AMPLIACIÓN A ESTUDIO DE IMPACTO AMBIENTAL CATEGORÍA II

**“EXTRACCIÓN Y TRITURACIÓN DE MINERALES NO
METÁLICOS (GRAVA Y ARENA DE RÍO)”**

PROMOTOR: CONSTRUCTORA MECO S.A.

JUNIO - 2020

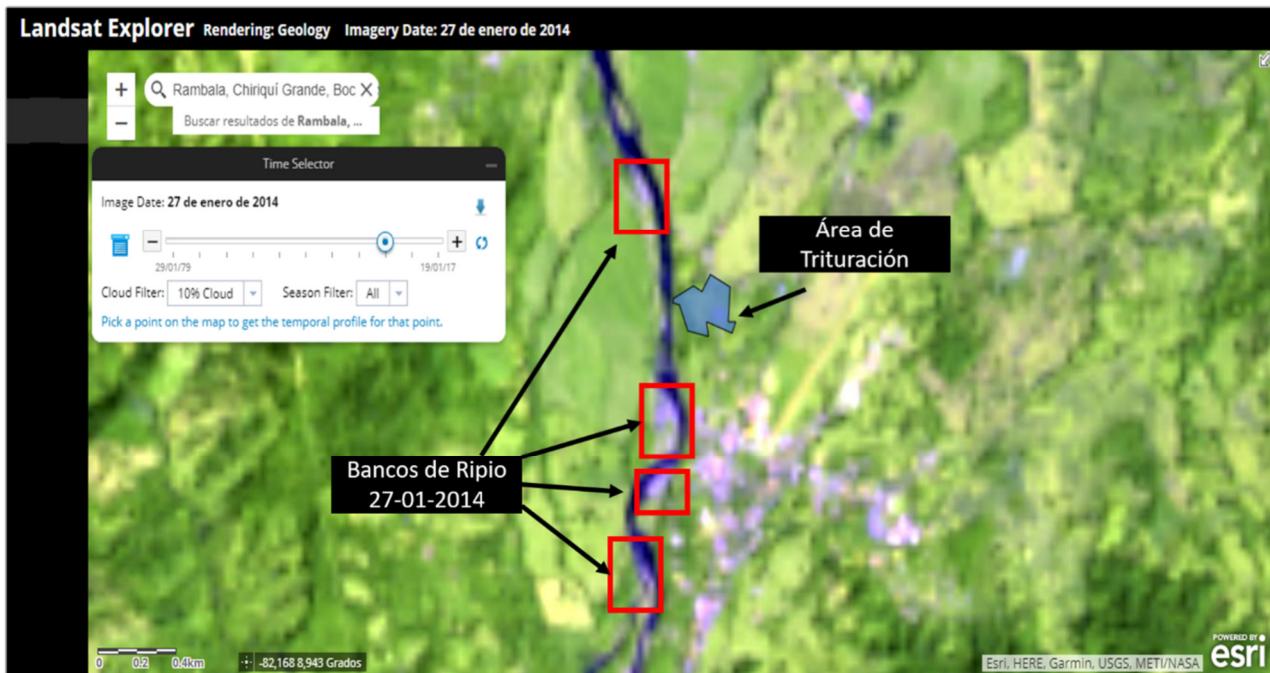
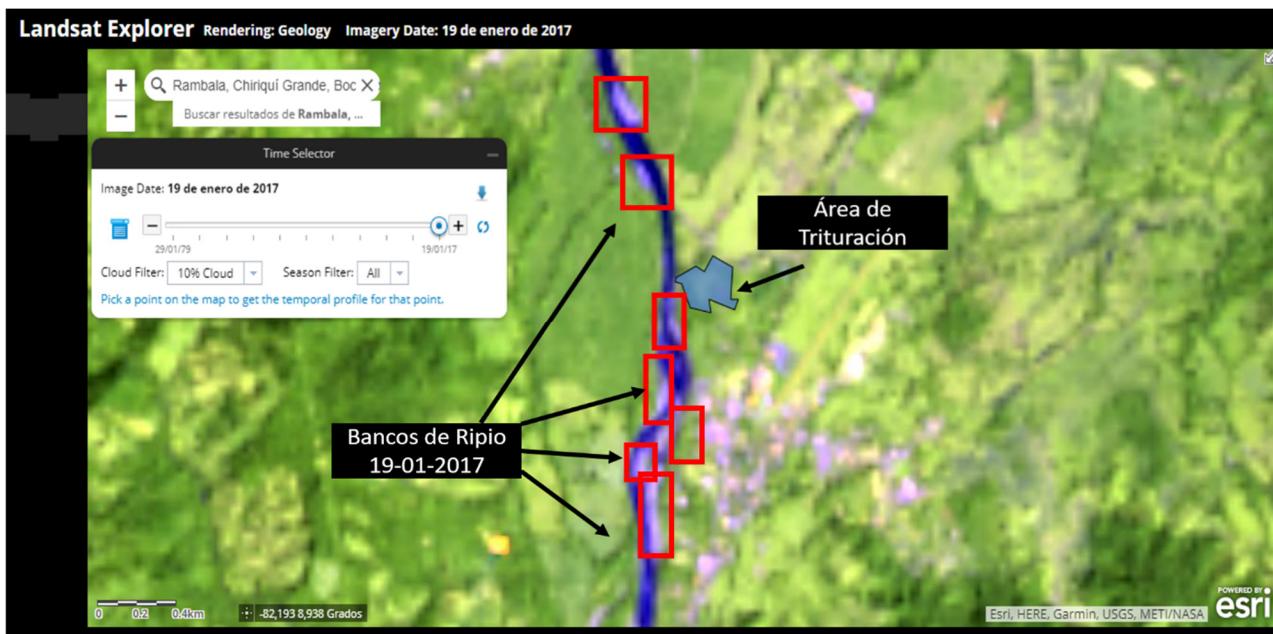
2. El punto 5.2. Ubicación Geográfica incluyendo Mapa en Escala 1:50,000 y Coordenadas UTMWGS 84, páginas de la 41 a la 43 del EsIA, indica las coordenadas que conforman las superficies descritas como área de molienda y trituración y áreas de concesión solicitada para la extracción de material pétreo (zona 1 y 2), las cuales una vez verificada por la Dirección de Información Ambiental (DIAM) de MiAMBIENTE, consta que las coordenadas conforman las siguientes superficies: 4.8 Ha (Molienda y Trituración), 70.7 Ha (Extracción zona 1) y 50.1 Ha (Extracción zona 2). Es de relevancia mencionar que las áreas definidas como zona de extracción 1 y 2, se encuentran conformadas por superficies de tierra firme en su mayor extensión (fuera de las zonas ribereñas del rio Guarumo), por lo que debe indicar lo siguiente:

a). Superficie donde se realizará la extracción de material (puntos de extracción) (coordenadas y Datum), en función al área de influencia del proyecto y volumen aproximado a extraer.

R. a.: Como ya se ha mencionado en los antecedentes y en la línea base y anexos de documentos E'sIA, el proyecto estuvo en operaciones hace unos años atrás en el mismo sitio actualmente propuesto; por lo que cuenta con un Contrato de Concesión, el N°16 de 02 de agosto de 2012 expedida por la Dirección Nacional de Recursos Minerales del Ministerio de Comercio e Industrias, con una vigencia de 20 años. También contaba con una resolución de aprobación de Estudio de Impacto Ambiental, la Res. DIEORA-IA-407-2010 de 01 de julio de 2010 para la misma actividad actualmente propuesta. En este caso, la empresa promotora ha decidido reactivar el proyecto por lo que está presentando la actualización del estudio anteriormente aprobado. En las mismas áreas ocupadas y trabajadas. Por tal razón se mantienen las mismas coordenadas presentadas en los Instrumentos de gestión ambiental aprobados y los documentos de concesión vigentes por MICI y que fueron los utilizados en el E'sIA aprobado en el 2010.

En cuanto a las áreas específicas de extracción donde se ubican las terrazas aluviales y acumulaciones de material de arrastre esto esta descrito en el **Reporte Geológico - Características del Yacimiento** que incluye los volúmenes por sitio al igual que mapas de ubicación de los mismos dentro del polígono concesionado por MICI y presentado en anexos del presente estudio.
